# **RELAZIONE GEOLOGICA, MODELLAZIONE SISMICA E VALUTAZIONE DEGLI SCENARI DI RISCHIO IN CASO EMERGENZIALE**

**Valutazione del progetto relativo alla realizzazione di  
una piattaforma per il trattamento e la depurazione di  
rifiuti liquidi non pericolosi – progetto presentato dalla  
ditta Wash Italia S.p.A**

COMUNE DI NERETO

Villa Rosa di Martinsicuro (TE), 21 novembre 2019

Figura 15 Scheda pozzo

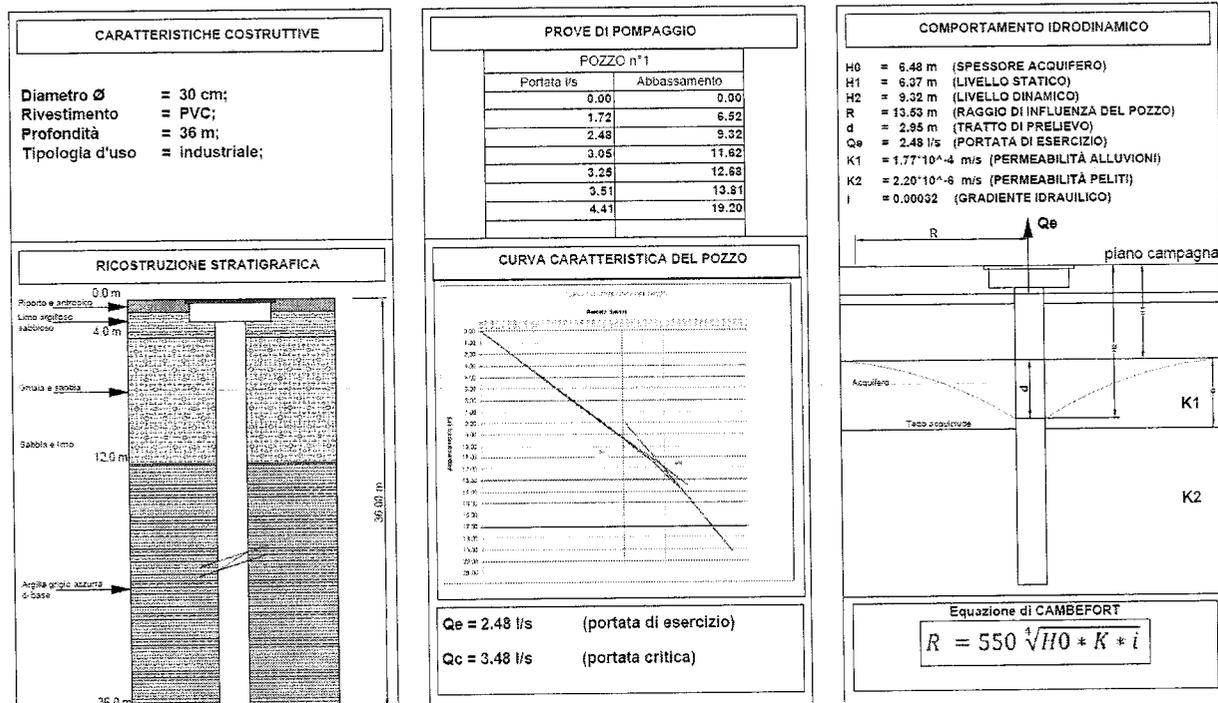
È una considerazione molto importante, in quanto essi non possono essere attivati oltre la portata indicata. Non solo, essi non possono essere attivati in contemporanea, in quanto i raggi di influenza dei pozzi potrebbero interferire tra di loro e creare ulteriori flussi turbolenti e annullare l'operatività del pozzo. Basta consultare le schede pozzo fornite per notare che i raggi di influenza potrebbero interferire tra loro. Si riporta, a titolo esemplificativo una scheda pozzo per leggere il valore R (raggio di influenza). L'interferenza potrebbe creare una contaminazione, nel caso di inquinamento.

Si fa presente che lo studio condotto dalla Wash Italia S.p.A. è stato realizzato su un'unica campagna di monitoraggio, mentre è buona norma, al fine di restituire un dato significativo dell'andamento piezometrico, realizzare almeno n. 2 campagne di monitoraggio, una nel periodo estivo ed una nel

Si fa presente che le uniche informazioni relative ai pozzi all'interno dell'impianto sono puramente infondate. Non è stato mai realizzato uno studio vero e proprio sulla falda: nella figura seguente si riporta uno stralcio della relazione geologica e idrogeologica, in cui si dichiara che l'operazione eseguita dal geologo è stata quella di raccogliere informazioni da dipendenti della Wash Italia e dal titolare della ditta che li ha realizzati:

**Figura 16** Linee isopieze

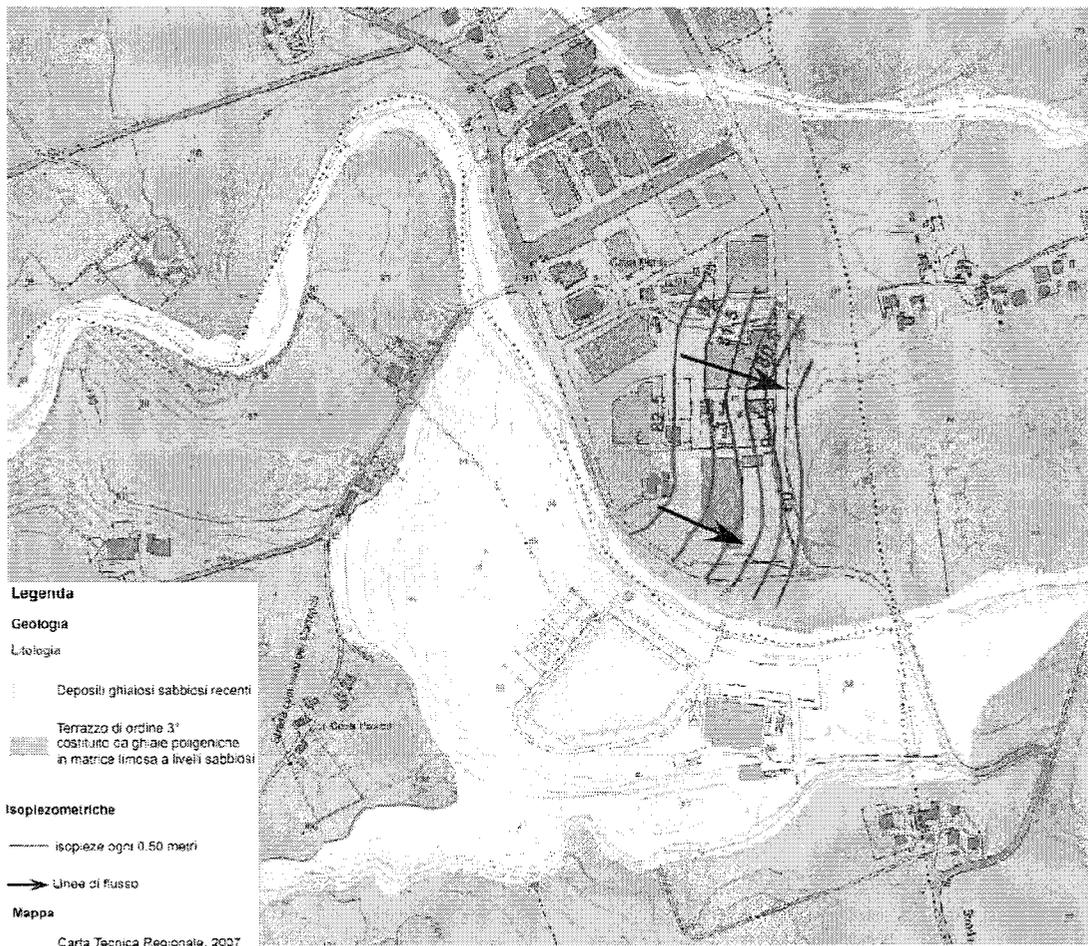
È da precisare che, a parere dello scrivente, nell'area di studio è presente un'unica falda all'interno dei depositi fluvio-lacustri. Questi hanno una capacità recettiva di tipo diretta con l'asta torrentizia. Inoltre, il livello statico di tale corpo idrico può subire variazioni anche metriche durante i periodi stagionali ed è fortemente influenzata dalle precipitazioni, con un tempo relativamente lungo.

La figura seguente è tratta dal documento citato, in cui si riporta l'andamento della falda. Pertanto, se la falda fosse collegata all'asta torrentizia, potrebbero verificarsi eventi esondativi, come già accaduto in passato.

Tale affermazione viene condivisa dal sottoscritto, soprattutto in considerazione degli eventi esondativi che hanno interessato l'area sia nel 1978 sia nel 2011 e 2013. Si fa presente che non è stato possibile reperire materiale documentativo relativo all'anno 1978, ma il sottoscritto ha ritenuto utile consultare gli annali idrologici tratti dal portale internet del Servizio Idrografico Mareografico della Regione Abruzzo, in considerazione del fatto che in quell'anno il fiume esondò provocando la morte di n. 2 persone.

**Figura 21** Distanza dell'impianto dal corso d'acqua pari a 119,91 m

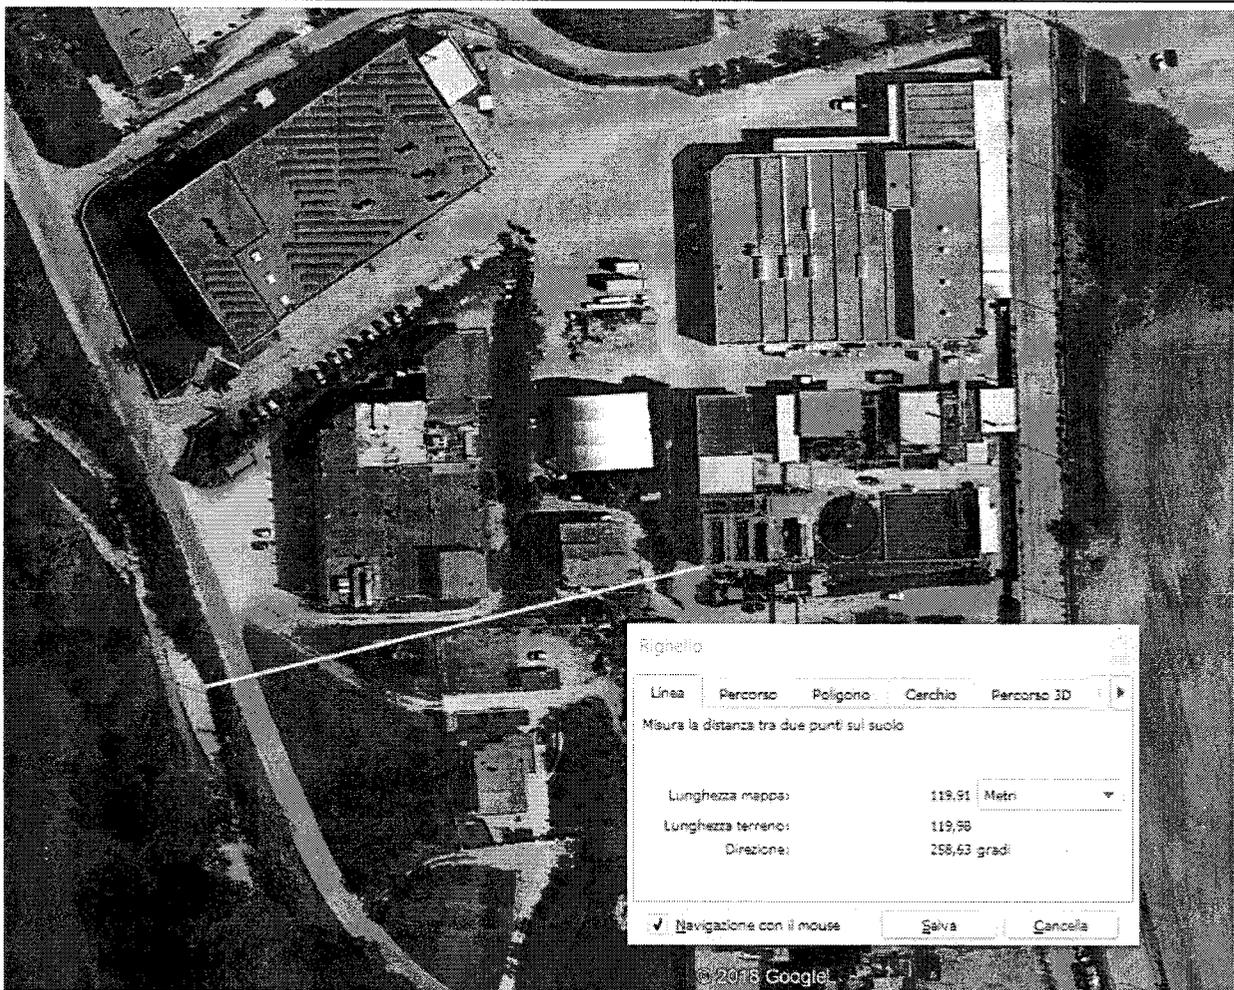
L'impianto dista 119,91 m dal corso d'acqua, pertanto non rispetta le distanze minime di tutela.

Figura 22 Stralcio del Piano Regionale Paesistico

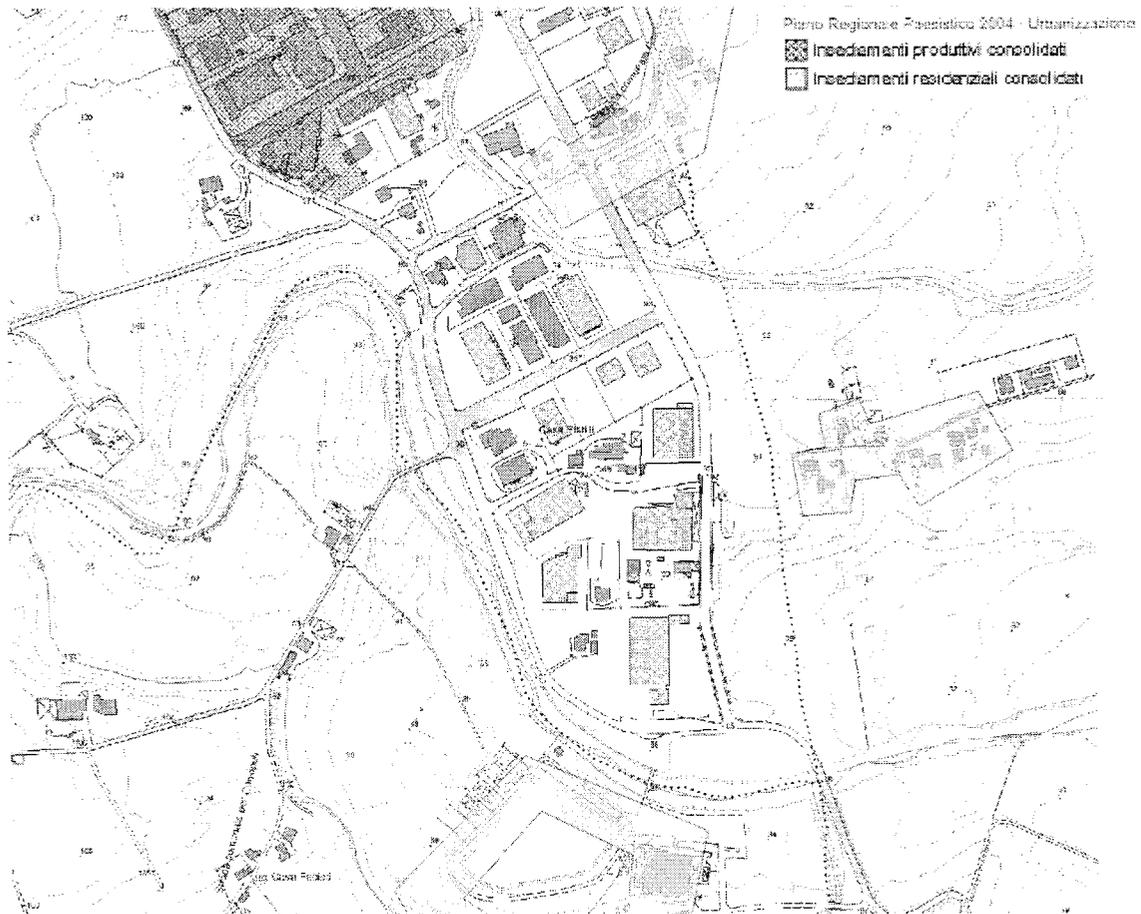
**Risulta necessario effettuare una considerazione: nelle vicinanze dell'area, secondo il Piano Regionale Paesistico, risulta la presenza di Insediamenti residenziali consolidati ed insediamenti produttivi consolidati.**

Figura 42 Scheda pozzo

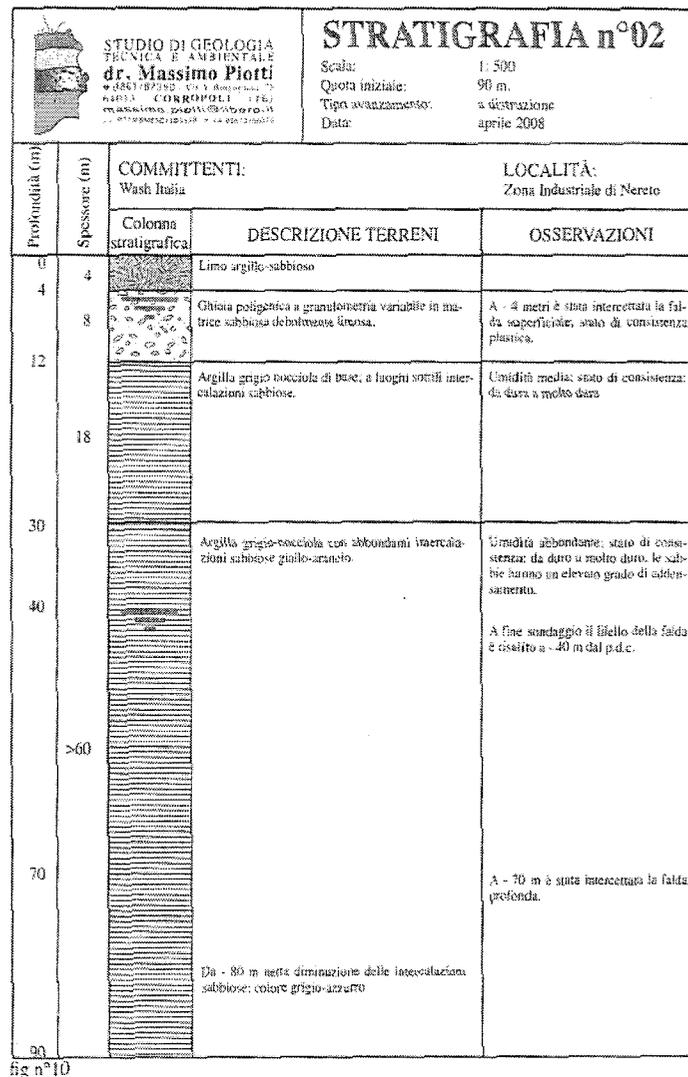
- dato che l'autore afferma che l'acquifero è libero, si precisa che la formula (Eq. Di Cambefort) indicata nelle schede pozzo per il calcolo del raggio di influenza è riferito ad acquiferi confinati;

- dal documento "Relazione tecnica e idrogeologica per richiesta autorizzazione di campo pozzi di emungimento di acqua freatica per uso industriale ubicati nella zona industriale di Nereto" risulta che non esiste una sola falda ma due falde. È evidente dalla scheda sondaggio di seguito:

**Figura 43** Fasce di rispetto fluviali

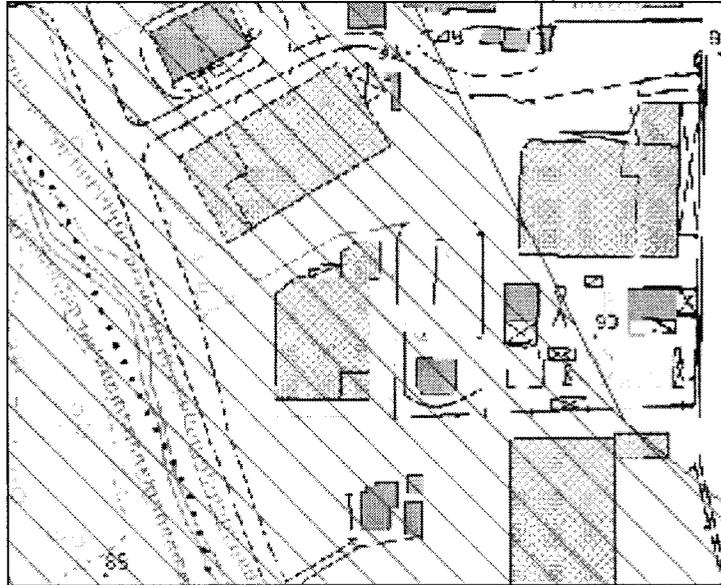
Si fa presente che l'impianto dista 119,91 m dal corso d'acqua, pertanto non rispetta le distanze minime di tutela.

**Figura 44** Stralcio del Piano Regionale Paesistico

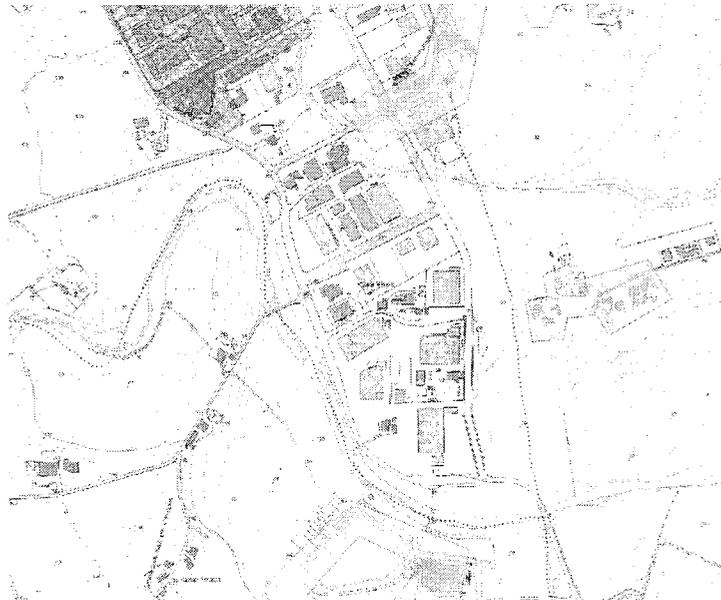
- secondo il Piano Regionale Paesistico, nelle vicinanze dell'area risulta la presenza di insediamenti residenziali consolidati ed insediamenti produttivi consolidati.
